DETERMINAZIONE DEL DIRIGENTE SEZIONE AUTORIZZAZIONI AMBIENTALI 24 aprile 2024, n. 192  
**ID AIA 3596. TERSAN PUGLIA spa. Installazione ubicata nel Comune di Modugno (BA), S.P. Km 1.600. Comunicazione per la valutazione del carattere di modifica sostanziale o non sostanziale dell’Autorizzazione Integrata Ambientale già rilasciata con Determinazione Dirigenziale n. 19 del 07 agosto 2015 e successivo aggiornamento rilasciato con D.D. di PAUR n. 138 del 11/06/2019 e s.m.i..**

## RELAZIONE DI SERVIZIO

Di seguito si riportano sinteticamente le modifiche dell’assetto impiantistico oggetto dell’istanza (cfr ALLEGATO 1\_Figura 1: diagramma di flusso con bilancio di massa).

**Figura 3 : Stralcio SGI.1 Rev.7 recante le modifiche progettuali al processo di vagliatura**

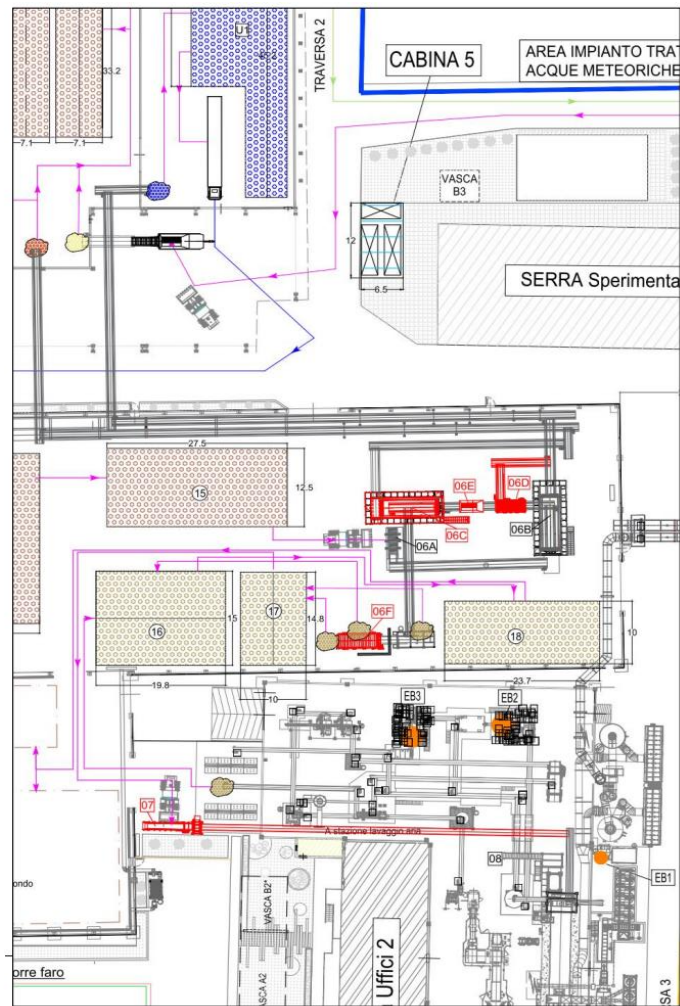
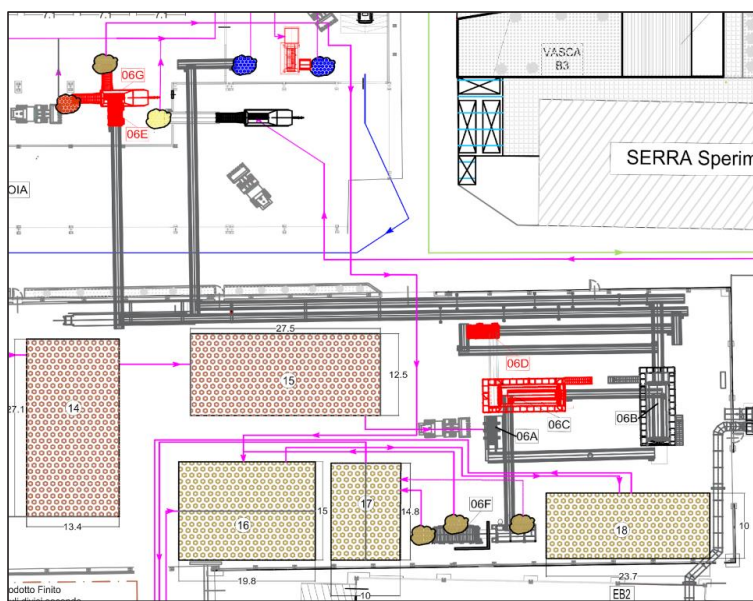
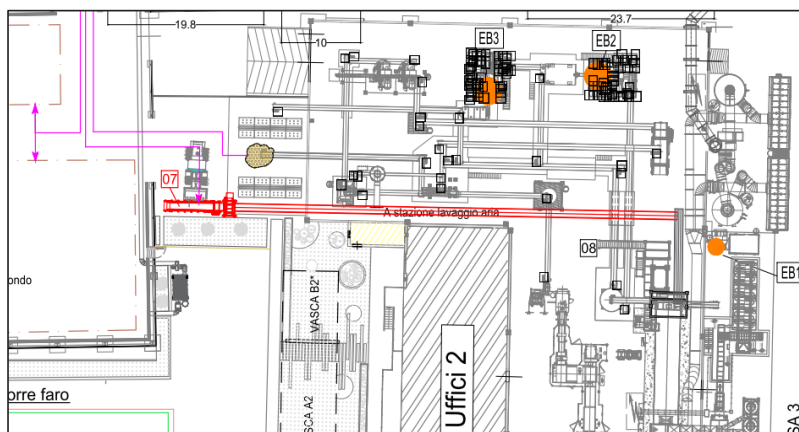
1. Modifica della linea di vagliatura al fine di ridurre gli apporti di materiale in input al successivo processo di polverizzazione, con conseguente ottimizzazione dei consumi energetici.

La modifica si riferisce alla fase della vagliatura del rifiuto organico che ha subito 14 settimane di compostaggio. La fase di vagliatura verrà semplificata rispetto a quella autorizzata in quanto, in fase di progettazione di dettaglio e a seguito dell’esecuzione di prove su prototipi, la configurazione impiantistica autorizzata avrebbe comportato maggiore manutenzione dei macchinari utilizzati, a causa di intasamenti e criticità su vagli e nastri con conseguenti periodi di fermo impianto più lunghi. Con la configurazione impiantistica semplificata così come proposta, il gestore ritiene che si potranno ridurre notevolmente i problemi citati senza modificare in maniera sostanziale i processi, i flussi e i quantitativi delle masse in lavorazione.

Il materiale ottenuto alla fine della maturazione (14 settimane) verrà inviato alla linea di vagliatura composta da quattro vagli e da un tritatore collegati tra loro da nastri trasportatori e collocata tra l'area sud del capannone 5 e due settori a sud-ovest del capannone 3.

La prima vagliatura sarà realizzata con vaglio a tamburo rotante da 30 mm allo scopo di intercettare il materiale non compostabile. Il sopravaglio rinveniente da tale vagliatura verrà trasferito mediante idonei nastri in un'area dedicata all'interno del capannone 3, per essere gestito prima del conferimento ad impianto autorizzato. Il sottovaglio ottenuto dalla vagliatura primaria è sottoposto ad una ulteriore vagliatura di raffinazione (secondaria) con apertura a 15 mm. Il sottovaglio in uscita dalla vagliatura secondaria proseguirà il processo come illustrato nel prosieguo, mentre il sopravaglio (ricircolo di processo) sarà inviato ad un vaglio a dischi per la separazione dal materiale non compostato ancora presente. Il sovrullo in uscita dal vaglio a disco sarà scaricato sul nastro di trasferimento del materiale di scarto proveniente dalla vagliatura primaria e inviato all'interno del capannone 3 dove sarà gestito insieme a quello prodotto dalla vagliatura primaria. Il sottovaglio ottenuto dalla vagliatura a dischi è invece sottoposto a triturazione mediante apposito molino e a successiva vagliatura. Il sovrullo sarà miscelato/dosato con il cumulo di materiale in compostaggio relativo al primo lotto di produzione, mentre il sottovaglio sarà unito al cumulo di prodotto finito individuato nella tavola in pos. 16. Il sottovaglio in uscita dalla vagliatura secondaria, mediante un vaglio di tipo "flip-flow", sarà separato in due flussi, l'uno con granulometria maggiore di 3,5 mm, l'altro con granulometria maggiore o uguale a 3,5 mm.

In allegato si riportano lo stralcio della planimetria SGI.1, senza modifica così come autorizzato (cfr ALLEGATO 1\_Figura 2\_Stralcio SGI.1 Rev.5 recante il processo di vagliatura autorizzato), e lo stralcio della planimetria SGI.1 con l'introduzione della modifica (cfr ALLEGATO 1\_Figura 3\_Stralcio SGI.1 Rev.7 recante le modifiche progettuali al processo di vagliatura) per un rapido confronto.

Il materiale ottenuto alla fine della maturazione (14 settimane) verrà inviato alla linea di vagliatura composta da quattro vagli e da un tritratore collegati tra loro da nastri trasportatori e collocata tra l'area sud del capannone 5 e due settori a sud-ovest del capannone 3.

La prima vagliatura sarà realizzata con vaglio a tamburo rotante da 30 mm allo scopo di intercettare il materiale non compostabile. Il sopravaglio rinveniente da tale vagliatura verrà trasferito mediante idonei nastri in un'area dedicata all'interno del capannone 3 dove gestito secondo quanto descritto successivo paragrafo prima del conferimento a impianto autorizzato.

Il sottovaglio ottenuto dalla vagliatura primaria è sottoposto ad una ulteriore vagliatura di raffinazione (secondaria) con apertura a 15 mm.

Il sottovaglio in uscita dalla vagliatura secondaria proseguirà il processo come illustrato al successivo paragrafo, mentre il sopravaglio (ricircolo di processo) sarà inviato a un vaglio a dischi per la separazione dal materiale non compostato ancora presente. Il sovrvallo in uscita dal vaglio a disco sarà scaricato sul nastro di trasferimento del materiale di scarto proveniente dalla vagliatura primaria e inviato all'interno del capannone 3 dove sarà gestito insieme a quello prodotto dalla vagliatura primaria.

Il sottovaglio ottenuto dalla vagliatura a dischi è invece sottoposto a triturazione mediante apposito molino e a successiva vagliatura. Il sovrvallo sarà miscelato/dosato con il cumulo di materiale in compostaggio relativo al primo lotto di produzione, mentre il sottovaglio sarà unito al cumulo di prodotto finito individuato nella tavola in pos. 16.

Il sottovaglio in uscita dalla vagliatura secondaria, mediante un vaglio di tipo "flip-flow", sarà separato in due flussi, l'uno con granulometria maggiore di 3,5 mm, l'altro con granulometria maggiore o uguale a 3,5 mm. La frazione di granulometria inferiore a 3,5 mm è posta nel cumulo individuato nella tavola SGI\_1 in pos. 16, mentre la frazione di granulometria superiore ai 3,5 mm è accumulata in posizione 17 e poi inviata alla successiva fase di polverizzazione, pellettizzazione, confezionamento.

**Figura 4 : Stralcio SGI.1 Rev.5 recante il processo di polverizzazione, pellettizzazione e confezionamento ante modifica**

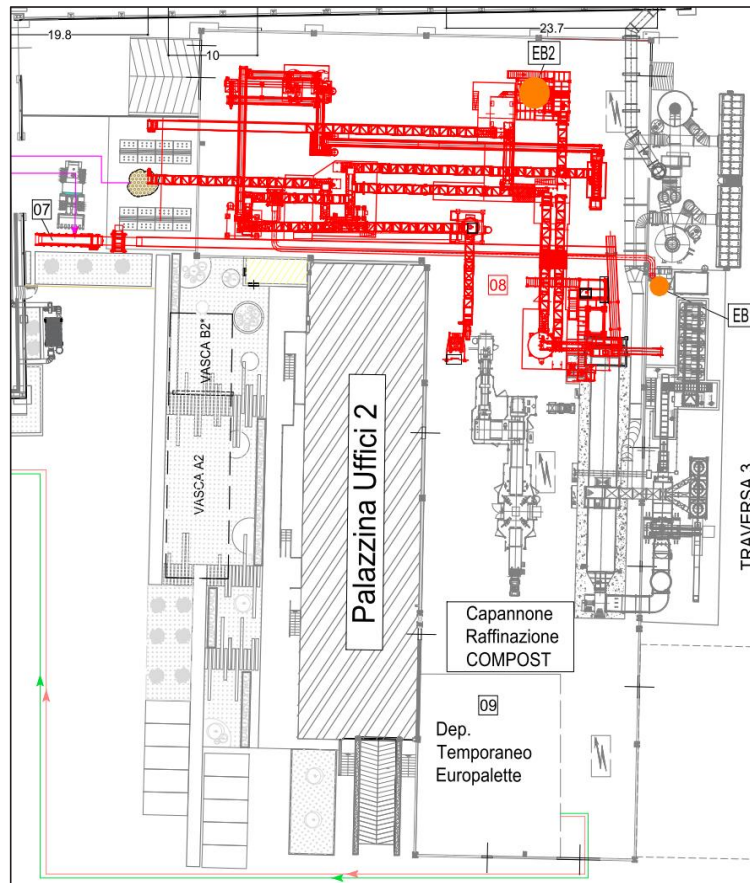
2. Modifica della linea di polverizzazione, pellettizzazione e confezionamento che prevede l'eliminazione di una linea di macinazione con conseguente eliminazione del punto emissivo EB3.

Il processo attualmente autorizzato prevede la messa in esercizio di un secondo sistema di molitura e vagliatura (torre di macinazione e vaglio a valle) da installare in linea al processo (cfr ALLEGATO 1\_Figura 4\_Stralcio SGI.1 Rev.5 recante il processo di polverizzazione, pellettizzazione e confezionamento ante modifica). Prove effettuate sull'impianto attuale, avente in esercizio un solo sistema di molitura e vagliatura, hanno ravvisato che anche in questa configurazione si ottengono, con efficacia, gli stessi livelli produttivi e prestazionali che si avrebbero con l'entrata in esercizio di una seconda torre di macinazione con annesso vaglio (cfr ALLEGATO 1\_Figura 5 : Stralcio SGI.1 Rev.6 recante le modifiche progettuali al processo di polverizzazione, pellettizzazione e confezionamento). Pertanto il gestore ritiene opportuno eliminare tale fase e di non procedere con i lavori di costruzione della seconda linea di macinazione e del relativo punto di emissione EB3 degli effluenti trattati dal filtro a maniche della seconda torre di macinazione. Ciò comporterà vantaggi in termini di minore consumo energetico e di riduzione delle emissioni in atmosfera, vista l'eliminazione del punto di emissione EB3.

Il sopra descritto processo di polverizzazione, pellettizzazione e confezionamento sarà esercito utilizzando una sola torre di macinazione, senza ricorrere quindi alla triturazione del sovrullo derivante dalla vagliatura immediatamente a valle del primo molino. Di conseguenza non sarà più operativo il punto di emissione EB3.

Figura 6: Stralcio SGI.1 Rev.6 recante il nuovo processo di trattamento degli scarti di vagliatura

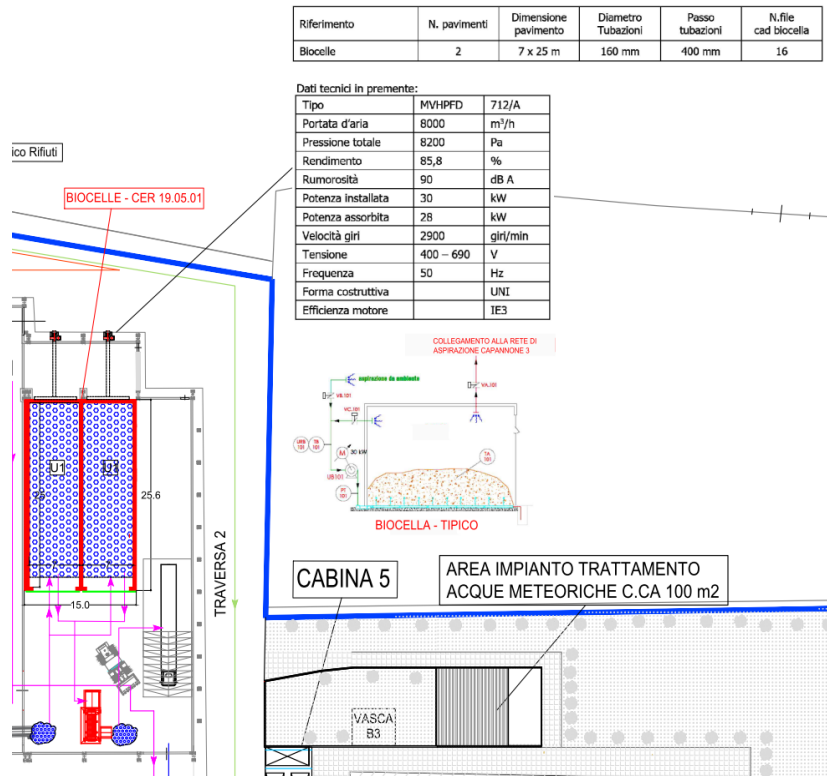
4. Trattamento scarti di vagliatura: aggiunta di trattamento di essiccazione in biocelle all'interno di capannone esistente dello scarto di compostaggio con finale riduzione volumetrica tramite triturazione.

Il gestore intende sottoporre gli scarti di vagliatura ad un trattamento di essiccazione, con successiva triturazione, in n.2 biocelle (dimensioni nette : 25 m x 7 m x 5 m) da realizzare nel capannone 3, nella zona attualmente autorizzata al deposito temporaneo prima del successivo recupero / smaltimento (cfr ALLEGATO 1\_ Figura 6: Stralcio SGI.1 Rev.6 recante il nuovo processo di trattamento degli scarti di vagliatura). Il trattamento in biocella degli scarti di vagliatura ha l'obiettivo di ridurre il contenuto di umidità, il peso e il volume conferendo al materiale delle caratteristiche per renderlo più facilmente avviabile a smaltimento, ovvero, ove si trovasse delle condizioni di mercato ed impianti idonei, a recupero. Le arie esauste delle biocelle saranno inviate e trattate nel biofiltro 1, senza che ne derivi un aumento di portata in emissione; infatti l'aria ricircolata nelle stesse biocelle ed utilizzata per l'asciugatura del materiale sarà quella aspirata all'interno del capannone 3.

Ogni biocella è stata dimensionata per una capienza pari a 500 m<sup>3</sup>, sufficiente per il trattamento di una quantità di scarti derivante da una settimana di vagliatura corrispondenti a 180 ton, con una produzione di 36 ton/d di scarti di vagliatura. Di conseguenza la potenzialità annua è pari alla produzione settimanale (36 ton/d \* 5 d = 180 ton) per le 52 settimane, ovvero 9360 ton/anno.

I sovrulli della vagliatura primaria, unitamente a quelli derivanti dal vaglio a dischi, saranno caricati in n.2 biocelle realizzate all'interno del capannone 3 (nell'attuale area destinata attualmente a deposito temporaneo) per essere sottoposti ad un trattamento di asciugatura e stabilizzazione. Il trattamento in biocella degli scarti ha il duplice obiettivo di ridurre il contenuto di umidità onde diminuire il peso e il volume e conferire al materiale un potere calorifico tale da renderlo idoneo al recupero energetico.

Ogni biocella, di lunghezza netta 25 m, larghezza netta 7 m, altezza netta 5 m, sarà costituita da una struttura in calcestruzzo armato, isolata termicamente e dotata anteriormente di un portone provvisto di una guarnizione in gomma per la tenuta dell'aria. Il pavimento di ciascuna cella è costituito da un getto monoblocco di calcestruzzo che ospita al suo interno una serie di tubazioni in PVC parallele al lato lungo. Tali tubazioni saranno provviste di ugelli conici in materiale plastico (detti "spigot").

Ogni cella sarà dotata di un proprio ventilatore centrifugo, installato fuori dal capannone 3, in area facilmente raggiungibile in caso di manutenzione, ad alta prevalenza che insuffla aria in un plenum dedicato posto nella parte posteriore della cella servita. Da questo plenum l'aria si ripartisce nelle tubazioni "spigot" di cui sopra che provvedono a distribuirla in maniera uniforme al disotto della massa in trattamento. La "maglia" degli spigot sarà molto stretta il che permetterà una perfetta distribuzione ed omogeneizzazione dell'aria al materiale trattato. L'aria insufflata sarà prelevata all'interno del Capannone 3 e sarà miscelata con quella aspirata dalla cella nella parte superiore. Il controllo della miscela di aria insufflata avverrà in automatico in base al controllo del processo e sarà attuato tramite serrande ad attuazione elettrica.

Le arie esauste delle biocelle saranno inviate e trattate nel biofiltro 1, senza che ne derivi un aumento di portata in emissione (EB1): infatti l'aria ricircolata nelle stesse biocelle ed utilizzata per l'asciugatura del materiale, sarà quella aspirata all'interno del capannone 3 mentre il flusso di aria esausta sarà connessa alla rete di aspirazione al Capannone 3. Sulla base di tali dati, si stima un consumo di energia elettrica annuo pari

Figura 8 :Stralcio SGI.0 Rev.4 recante la modifica progettuale del Viale F

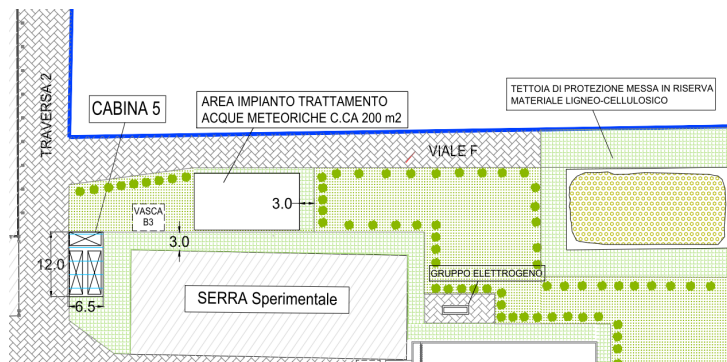
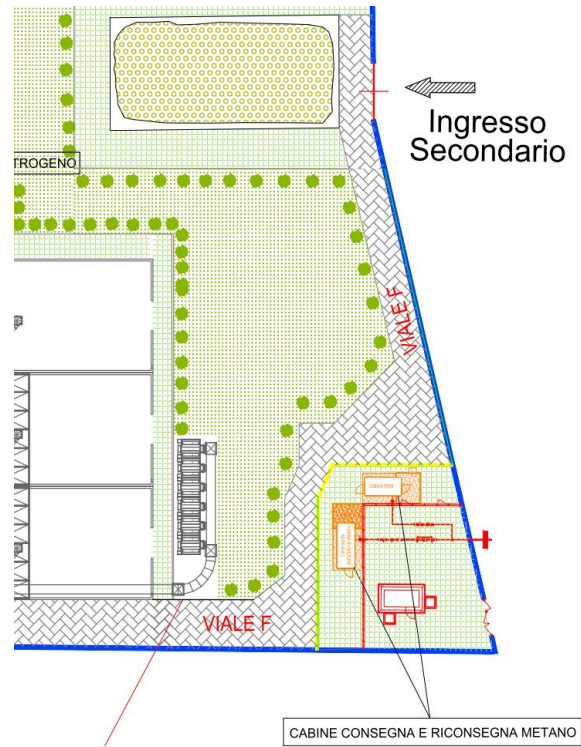
5. Modifica della viabilità interna per avere accesso diretto ad area cabina REMI e di immissione del biometano in rete dall'interno dello stabilimento.

Tale intervento risulta necessario in quanto il gestore ha constatato scarsi spazi di manovra per i mezzi conferitori provenienti da traversa 2 e diretti alla tettoia di messa in riserva del materiale lignocellulosico. Esso consiste nello spostamento della viabilità denominata viale F dalla posizione di progetto, ossia tra il lato est di recinzione e l'impianto trattamento acque meteoriche (ITAM) (cfr ALLEGATO 1\_ Figura 7\_ Stralcio SGI.0 Rev.3 recante la posizione autorizzata del Viale F), nell'area compresa tra il biofiltro 3 e le cabine gas e a ridosso della recinzione sud fino all'ingresso secondario (cfr ALLEGATO 1\_ Figura 8\_ Stralcio SGI.0 Rev.4

recante la modifica progettuale del Viale F).

Tale intervento non produrrà un incremento delle superfici pavimentate ma solo una diversa dislocazione delle stesse, pertanto i volumi di acque meteoriche da gestire rimarranno gli stessi. Infatti, eliminando il viale F dall'attuale configurazione autorizzata si avrebbe l'eliminazione di circa 425 m<sup>2</sup> di superfici impermeabili che sono equivalenti ai 410 m<sup>2</sup> di nuove superfici da impermeabilizzare per la nuova viabilità. Le modifiche sull'impianto di drenaggio delle acque meteoriche da adattare alla nuova configurazione della viabilità sono riportate in tavola SGI.6 rev.5.
